工程生態檢核表 規劃設計階段附表

附表 D-02 生態專業人員現場勘查紀錄表

勘查日期	民國 109 年 04 月 16 日 (基設審查)	填表日期	民國 109 年 04 月 20 日
紀錄人員	黃鈞漢	勘查地點	大漢溪水環境改善計畫-街口 溪基設審查
人員	單位/職稱	參與勘查事項	
黃鈞漢	觀察家生態顧問有限公司/經理	生態工程評析	
現場勘查意見		處理情形回覆	
提出人員(單位/職稱): 觀察家生態顧問有限公司		回覆人員(單位/職稱): 崇峻工程顧問有限公司

工程名稱：街口溪生態水岸步道工程(大溪國中至中華路121 巷段)

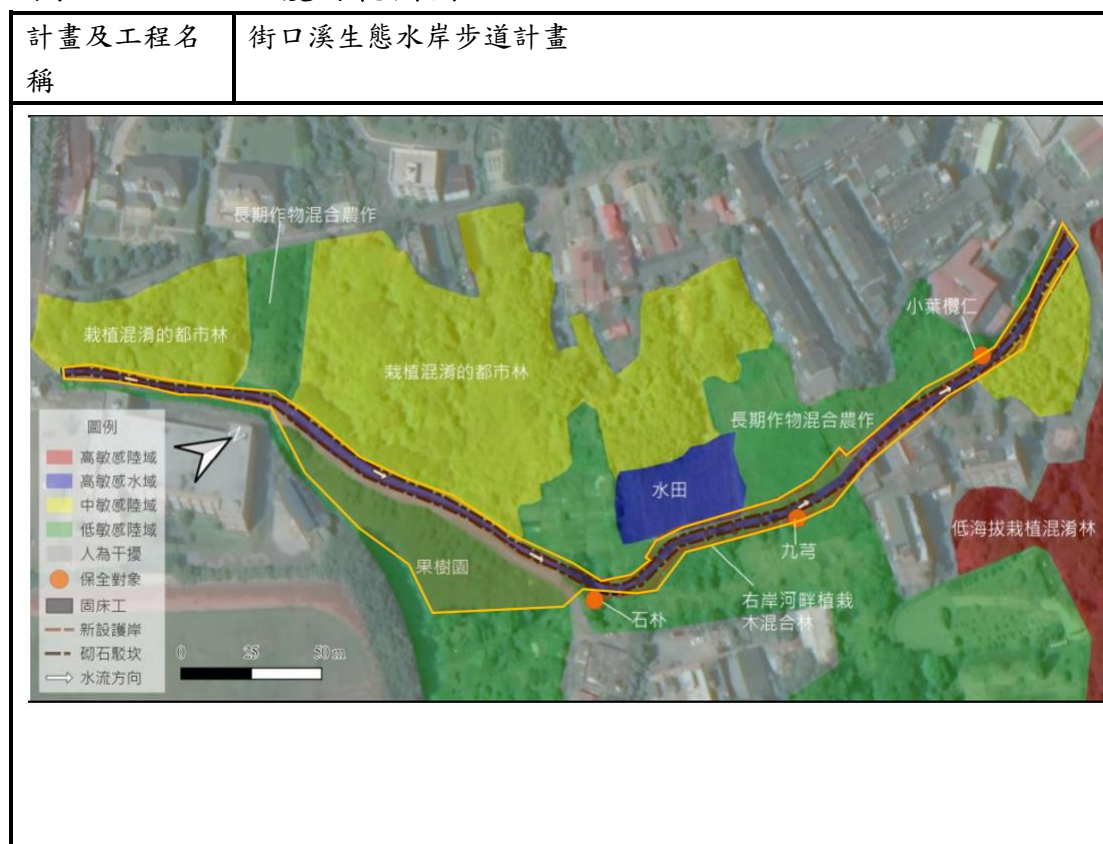
勘查日期	民國 109 年 11 月 03 日	填表日期	民國 109 年 11 月 23 日
紀錄人員	賴建宏	勘查地點	工地現場
人員	單位/職稱	參與勘查事項	
賴建宏	觀察家生態顧問	施工中指導捕魚	
	崇峻工程顧問有限公司	施工中指導捕魚	
現勘意見 提出人員(單位/職稱)：賴建宏/觀察家生態顧問		處理情形回覆 回覆人員(單位/職稱)：張萬輝/遠城營造有限公司	
1. 該件工程屬於剛進入施工階段，本次現勘現場指導魚類移棲，過程如下圖。 A. 蝦籠開口應朝下游  B. 捕魚移棲時應該攜帶打氣設備(電池攜帶型) 		後續水棲生物捕捉已依指導增加蝦籠數量以及開口朝向下游，並已購置攜帶型打氣設備供使用

C. 目前放置蝦籠數仍太少，應增加；每一河段至少十個蝦籠。
